Governo do Distrito Federal
Controladoria-Geral do Distrito Federal
Subcontroladoria de Controle Interno

RELATÓRIO DE INSPEÇÃO
Nº 6/2019 - DINOE/COLES/SUBCI/CGDF

Unidade: Administração Regional de Santa Maria
Processo nº: 00480-00000530/2019-01
Assunto: Inspeção de obras e serviços de engenharia nos anos de 2015, 2016 e 2017
Ordem(ns) de Serviço: 141/2018-SUBCI/CGDF de 26/07/2018

Figura 1 - Esboço e imagem extraída do Geoportal - estacionamento localizado na CL 102.

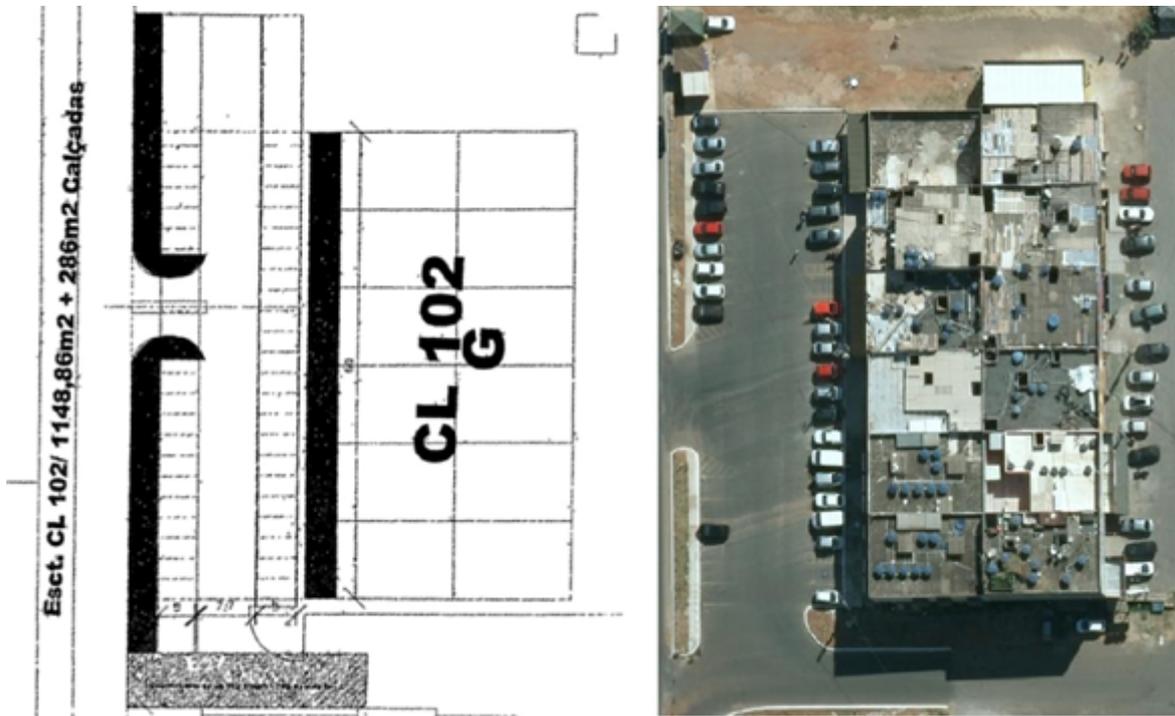
Por fim, ressalta-se que os documentos que esboçam os respectivos estacionamentos, não guardam as mesmas características e informações do objeto, se comparados após sua conclusão.

Percebe-se que as calçadas não obedecem ao padrão estabelecido nos respectivos croquis, todas apresentam dimensões diferentes do projetado, e em determinados casos o serviço não foi executado. Na sinalização horizontal das vagas de estacionamento não se utilizou os materiais previstos no orçamento e os acessos de veículos foram modificados.

Figura 4 – Croqui da ponte (imagem da esquerda) e ponte construída (imagem da direita).

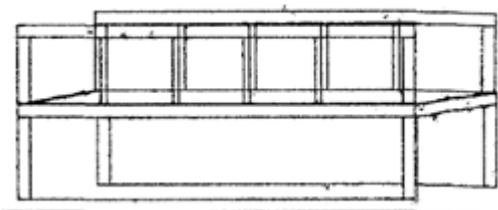
O croqui da ponte, que resultou no valor do item nº 02.01.012, foi definido com base em apenas uma vista em perspectiva, sem indicação de escala, cotas, quadro de especificações e quantidade de materiais e de mão-de-obra a ser empregada em sua construção, nem tampouco há indicação dos coeficientes de consumo e de produtividade.

Em visita ao local, verificou-se que a ponte não guarda relação com o croqui e com os materiais elencados na sua descrição, também não foi identificado o item nº 02.01.013 “perfil simples "I" ou "H"” na construção da ponte.

Figura 5 – “Projeto de calçadas” apresentado pela Unidade, sem detalhamento adequado.

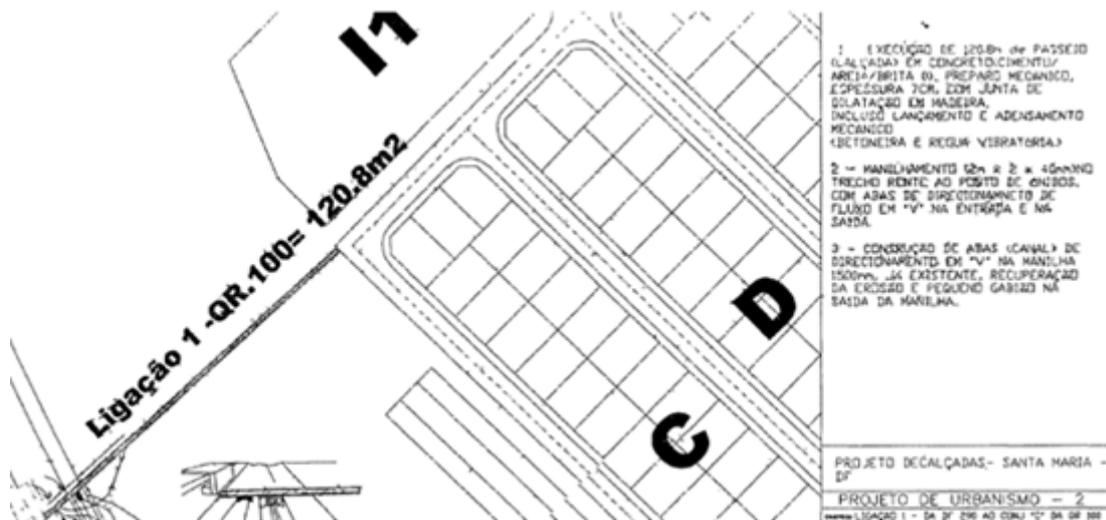
Ademais, os croquis apresentados pela Unidade, acostados aos autos, demonstram apenas o esboço dos elementos construtivos em perspectiva, acompanhado de uma sucinta especificação dos materiais a serem utilizados na obra, sem demonstrar o processo construtivo, as dimensões, a quantidade de materiais e de mão-de-obra envolvidas.

A Figura 5, extraída do “Projeto de calçadas”, exhibe a calçada de ligação sem detalhamento técnico adequado da obra e na Figura 6 evidencia-se a calçada e o “manilhamento” executados de forma divergente do croqui:
